Číslo: 22009/2024/SŽDD/68719
Stupeň dôvernosti: VJ

**Oznámenie o začatí konania zmeny stavby pred jej dokončením
a upustenie od ústneho pojednávania spojeného s miestnym zisťovaním**

**"ŽSR, dostavba zriaďovacej stanice Žilina – Teplička
a nadväzujúcej železničnej infraštruktúry v uzle Žilina"
v k. ú. Žilina**

**SO 99-37-03 TNS Žilina, dažďová kanalizácia – ZMENA č. 1 12/2023
– úprava odvodnenia do vsaku**

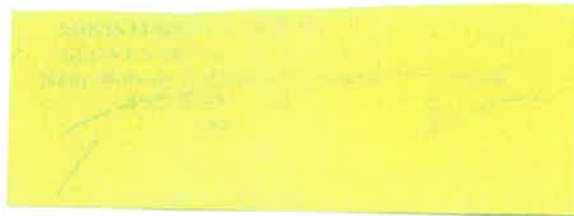
Pôvodný návrh:

V rámci nového dispozičného riešenia v rámci areálu je upravovaná kanalizácia DN300. Táto kanalizácia doteraz slúžila len ako splašková. Vzhľadom na fakt, že je malá obsadenosť budovy, kanalizácia je čiastočne zanesená. Pribudnutím zaústenia dažďových vôd sa kanalizácia čiastočne samoprečistí. Budova TNS má z južnej strany päť strešných zvodov (jedna prípojka je spoločná). Tieto zvodov sa napoja na upravenú kanalizáciu v rámci SO 99-37-02. Napojenie bude buď priamo na potrubie alebo do šachty.

Prípojky ku kanalizácii sú navrhnuté tak, že samotný dažďový zvod bude ukončený 2,0 m nad terénom. Ďalej bude pokračovať liatinové potrubie DN100, dĺžky 2,0 m ukončené buď lapačom strešných splavenín a ďalej bude pokračovať plastovým potrubím PVC DN100 až po napojenie na stoku 1.

Sú navrhnuté štyri prípojky pre dažďovú vodu v celkovej dĺžke 24,01 m. Súčasťou je aj napojenie líniových odvodňovačov a vpustov, ktoré sú zvedené do jednej šachty DŠ1. Tá bude napojená prípojkou DN200, dĺžky 2,42 m.

Nový návrh:

Odvodnenie strechy budovy TNS spolu s existujúcou príjazdovou komunikáciou bude odvodnené pomocou potrubných rozvodov DN 150 – 300, ktoré budú napojené do navrhovanej vsakovacej galérie.

Ostatná časť projektu zostáva zachovaná tak, ako bola povolená v stavebnom povolení.
